ROLLADEN-SCHNEIDER Flugzeugbau GmbH LBA-Nr. EB - 4	Technische Mitteilung Technical Bulletin Nr. 7003	LS7	Blatt/Page 1/1
			Ausg./Ed. Mar.91

SUBJECT : Pedal adjustment cable **LBA-AD 91-110**

EFFECTIVITY : Sailplane model LS7, all serial numbers

ROLLADEN-SCHNEIDER Flugzeugbau GmbH LBA-Nr.EB-4/I B-16	Arbeitsanleitung zu TM 6022 / TM 7003	
		14.Mär.91

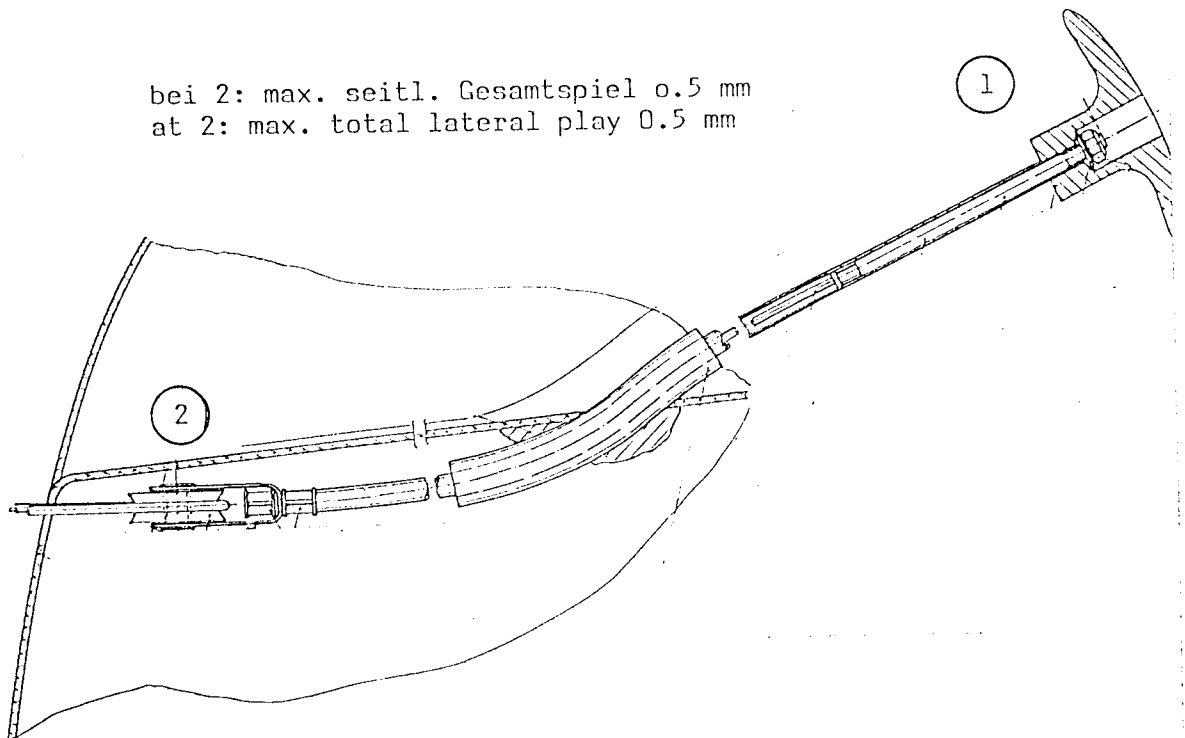
Handgriff vom Pedalverstellseil (Skizze unten, Nr. 1) abschrauben (8 mm Steckschlüssel), dabei Seil am Ende der Verpressung mit dem Endstück mit Wasserrohrzange gegen Verdrehen festhalten.

An Sitzvorderkante Pedalverstellseil mit Rolle Skizze unten, Nr. 2) nach vorn herausziehen, dabei Schlauch von hinten her nachschieben.

Seitliches Spiel der Rolle prüfen, Gesamtwert soll nicht mehr als 0.5 mm betragen, wenn größer, dann wie folgt verkleinern:

Direkt hinter der Rolle Halter auf beiden Seiten mittels Gripzange oder Wasserrohrzange deutlich zusammendrücken bis das Spiel unter dem zulässigen Gesamtwert 0.5 mm liegt. (Im Bereich der vernieteten Büchse ist zwar noch das ursprüngliche Spiel vorhanden, im Ablaufbereich des Seils aber der Sollwert). Eventuell beschädigten Oberflächenschutz wiederherstellen.

bei 2: max. seitl. Gesamtspiel 0.5 mm  
at 2: max. total lateral play 0.5 mm

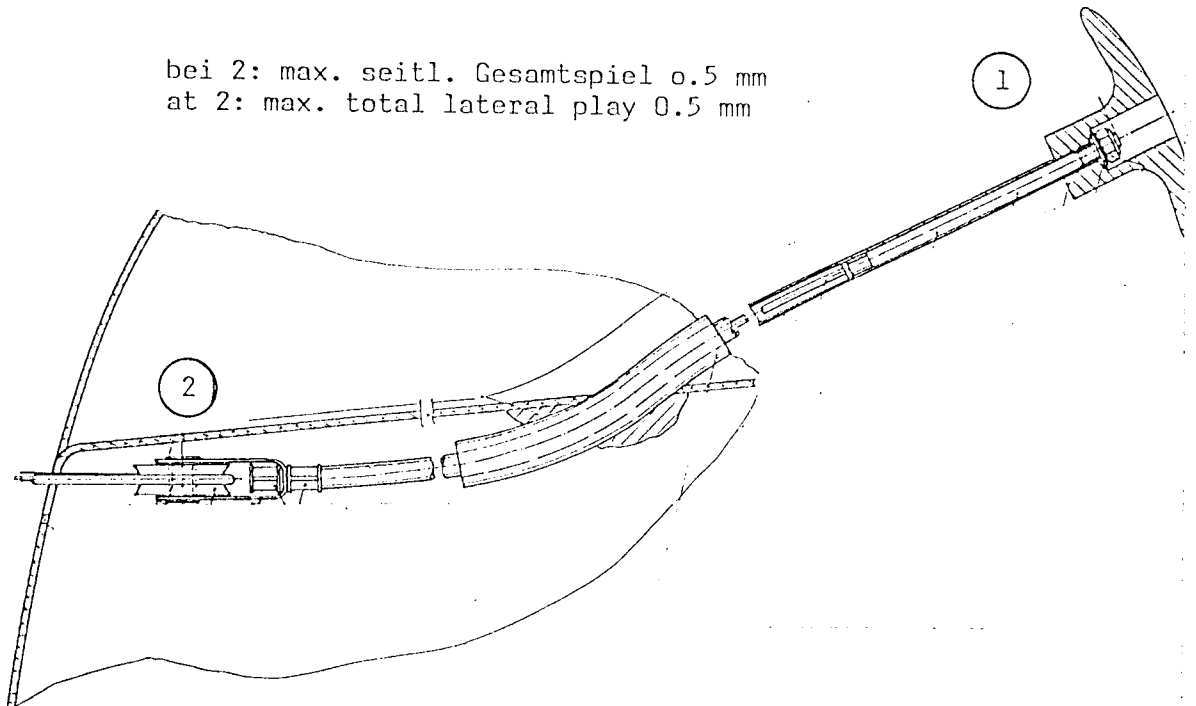
Dismount handle from pedal adjustment cable (See sketch below, No. 1), use 8 mm socket wrench. Hold cable with adjustable jaw joint pliers at end of pressed fitting to avoid drilling.

Pull pedal adjustment cable together with pulley assembly at forward seat edge (See sketch, No. 2), at the same time push tube from rear end.

Check lateral play of pulley, maximum total value should not be greater than 0.5 mm <0.02 in>. If play is greater, reduce as follows:

Press pulley holder on both sides directly behind pulley using adjustable jaw pliers until play is below maximum value. (In the region of the riveted bushing the play is still the old value, but at the cable runoff-point the correct value). Restore surface protection if damaged.

bei 2: max. seith. Gesamtspiel 0.5 mm  
at 2: max. total lateral play 0.5 mm
